Additif 128 – Règlement ONU n° 129

Révision 3 – Amendement 4

Complément 5 à la série 02 d'amendements – Date d'entrée en vigueur : 11 janvier 2020

Prescriptions uniformes relatives à l'homologation des dispositifs de retenue pour enfants utilisés à bord des véhicules automobiles

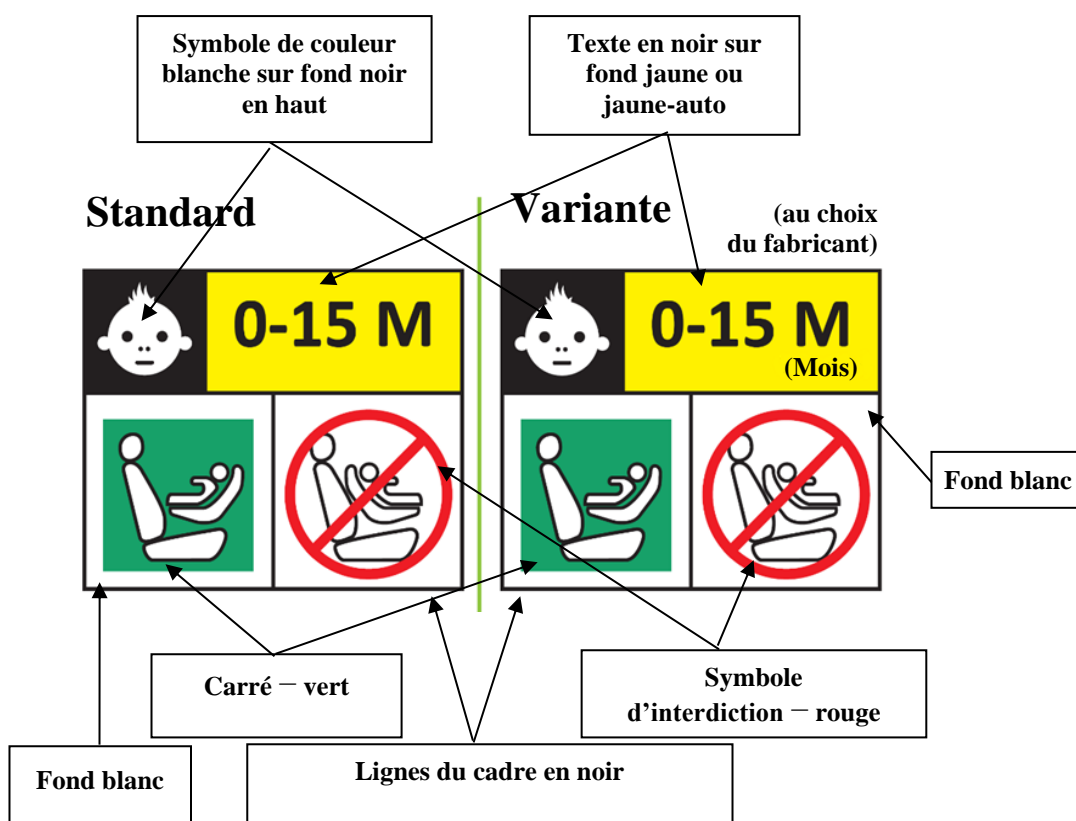
Paragraphe 4.5, modifier comme suit :

« 4.5 Les dispositifs améliorés de retenue pour enfants intégraux pouvant être utilisés face vers l'avant et face vers l'arrière doivent porter de façon permanente sur la partie où l'enfant est installé l'étiquette illustrée ci-après. Cette étiquette doit être visible par toute personne installant le dispositif amélioré de retenue dans un véhicule.

Le fabricant est autorisé à inscrire la mention « mois » sur l'étiquette pour expliquer la signification de la lettre « M ». La mention « mois » doit être libellée dans la langue communément parlée dans le pays où le dispositif est vendu. L'inscription en plusieurs langues est permise.

Dimensions minimales de l'étiquette : 40 × 40 mm

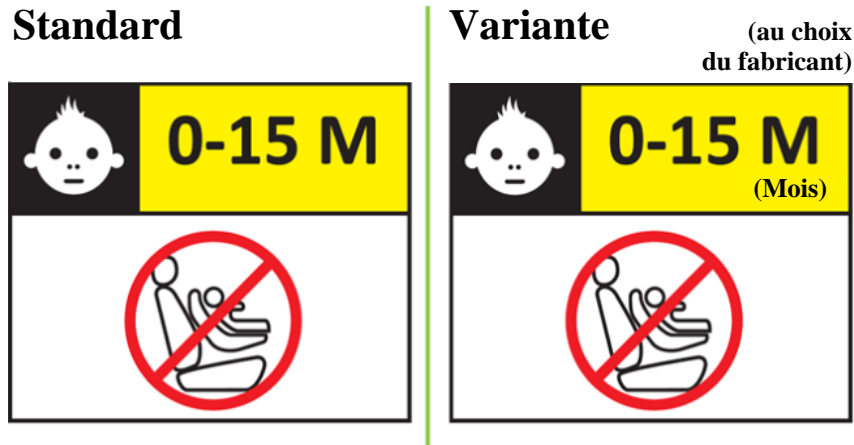
Les dispositifs améliorés de retenue pour enfants intégraux pouvant être utilisés uniquement face vers l'avant doivent porter de façon permanente sur la partie où l'enfant est installé l'étiquette illustrée ci-après. Cette étiquette doit être visible par toute personne installant le dispositif amélioré de retenue dans un véhicule.

Le fabricant est autorisé à inscrire la mention « mois » sur l'étiquette pour expliquer la signification de la lettre « M ». La mention « mois » doit être libellée dans la langue communément parlée dans le pays où le dispositif est vendu. L'inscription en plusieurs langues est permise.

Dimensions minimales de l'étiquette : 40 × 40 mm

Figure 1
Disposition avant essai d'un dispositif de retenue faisant face vers l'avant

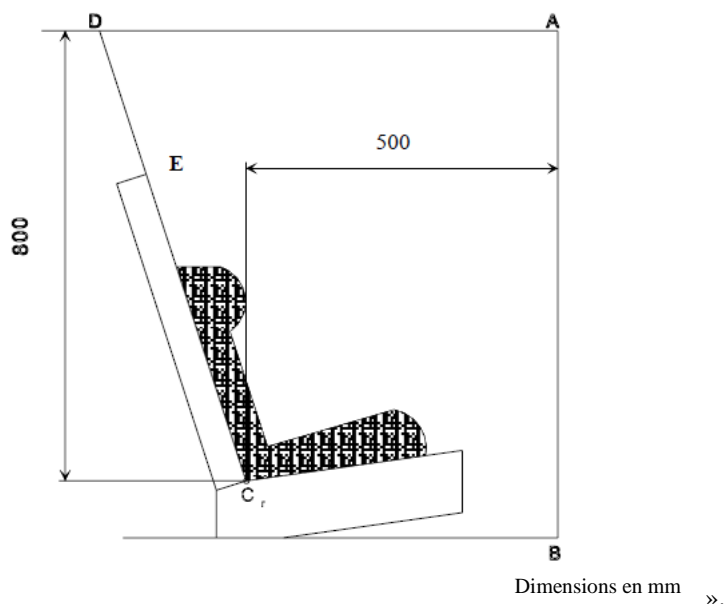
Paragraphes 6.6.4.4.1.1 et 6.6.4.4.1.1.1, lire :

Déplacement de la tête : aucune partie de la tête du mannequin ne doit franchir les plans BA, DA ou DE, tels qu'ils sont définis à la figure 1 ci-dessous. Cependant, la tête du mannequin peut franchir le plan DE si une partie du dispositif de retenue, c'est-à-dire le repose-tête ou le dossier, derrière la tête du mannequin, se trouve à l'endroit où la tête franchit ledit plan.

Sauf s'il s'agit d'un siège rehausseur et que le mannequin utilisé est le mannequin Q10, auquel cas :

- a) Le plan DA est distant de 840 mm ;
- b) Le plan BA est distant de 550 mm ;
- c) On ne tient pas compte du rebond pour évaluer les plans DA et DE.

6.6.4.4.1.1.1 Si l'essai est effectué conformément au paragraphe 6.6.4.1.6.2, ou 6.6.4.1.8.2 ci-dessus, une tolérance de +10 % est appliquée à la valeur de déplacement de la tête entre le point Cr et le plan AB.

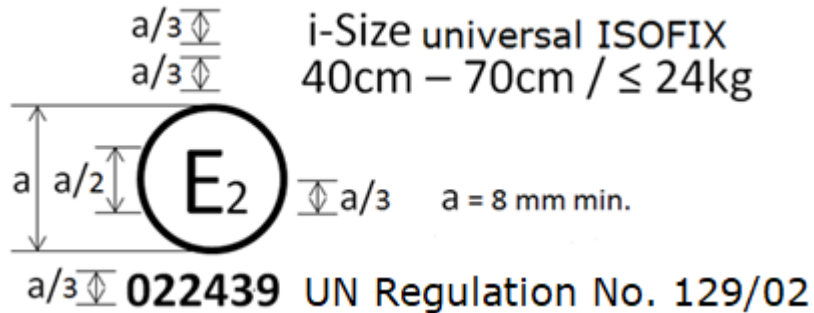
Paragraphe 14.3.3, lire :

« 14.3.3 Sur les dispositifs améliorés de retenue pour enfants intégraux faisant face vers l'avant, les renseignements ci-dessous doivent être indiqués de façon clairement visible à l'extérieur de l'emballage :

« IMPORTANT – NE PAS UTILISER AVANT L'ÂGE DE 15 MOIS
(voir les instructions) »

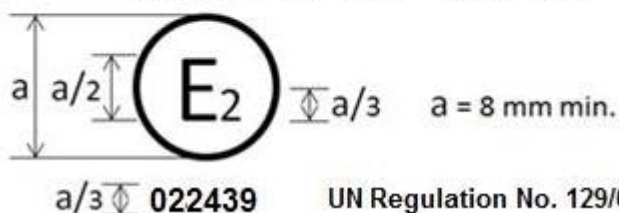
En cas de combinaison, par exemple un dispositif amélioré de retenue pour enfants qui est homologué en tant que rehausseur i-Size pour une gamme de tailles 100-125 cm et 125-150 cm, en tant que rehausseur pour un véhicule spécifique, la marque d'homologation combinée se présente comme suit :

Exemples de marques de module en combinaison avec une marque d'homologation

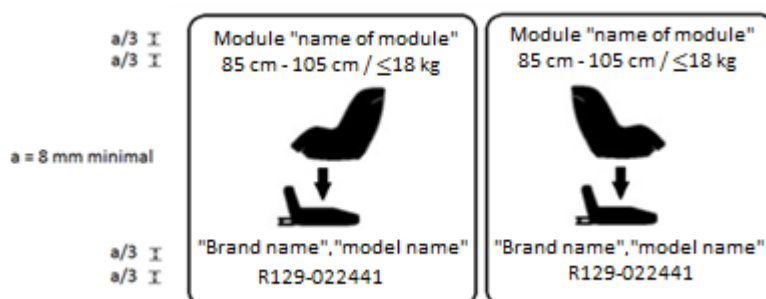
Remplacer les exemples par ce qui suit :

Le module de dispositif amélioré de retenue pour enfants portant les marques de module peut être utilisé tourné vers l'arrière avec la base « nom commercial et nom du modèle », pour la gamme de tailles 85-105 cm et une masse maximum de 18 kg ; il est homologué conformément au Règlement ONU n° 129-02 sous le numéro 022441.

Le module de dispositif amélioré de retenue pour enfants portant les marques de module peut être utilisé tourné vers l'avant avec la base « nom commercial et nom du modèle », pour la gamme de tailles 85-105 cm et une masse maximum de 18 kg ; il est homologué conformément au Règlement ONU n° 129-02 sous le numéro 022441.
